Kielce, dnia 05.02.2024 r.

**Znak sprawy: EZ/239/2023/MW**

Dotyczy postępowania o udzielenie zamówienia publicznego prowadzonego w trybie przetargu nieograniczonego na podstawie art. 132 ustawy z dnia 11 września 2019r. Prawo zamówień publicznych (Dz.U. z 2023 r. poz. 1605 ze zm.) na „**Rozbudowa WSzZ o Blok Operacyjny wraz z salami intensywnej terapii, pracownikami diagnostycznymi, centralną sterylizatornią i niezbędną infrastrukturą**” – w formule **zaprojektuj i wybuduj - dofinansowanego z Rządowego Funduszu Polski Ład: Program Inwestycji Strategicznych (wstępna promesa NR Edycja2/2021/6064/PolskiLad)**

### **ODPOWIEDZI NA PYTANIA+ ZMIANA TERMINU SKŁADANIA I OTWARCIA OFERT**

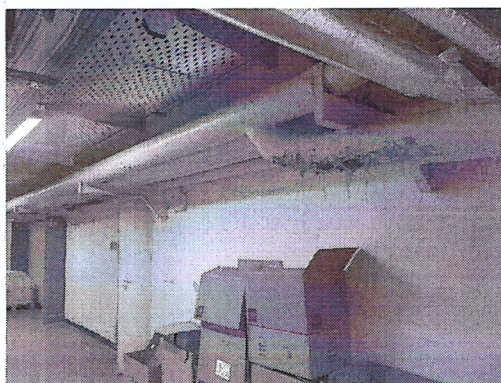
Prosimy o przekazanie inwentaryzacji istniejącego budynku (budynek C), w tym w zakresie instalacji, do którego nastąpi przyłączenie budynku projektowanego i w którym wykonawca zobowiązany jest wykonać prace adaptacyjne związane z funkcjonalnym połączeniem poszczególnych kondygnacji.

**Zamawiający posiada wyłącznie inwentaryzację budynku, którą udostępnił w postępowaniu przetargowym jako Załącznik nr 5 do PFU.**
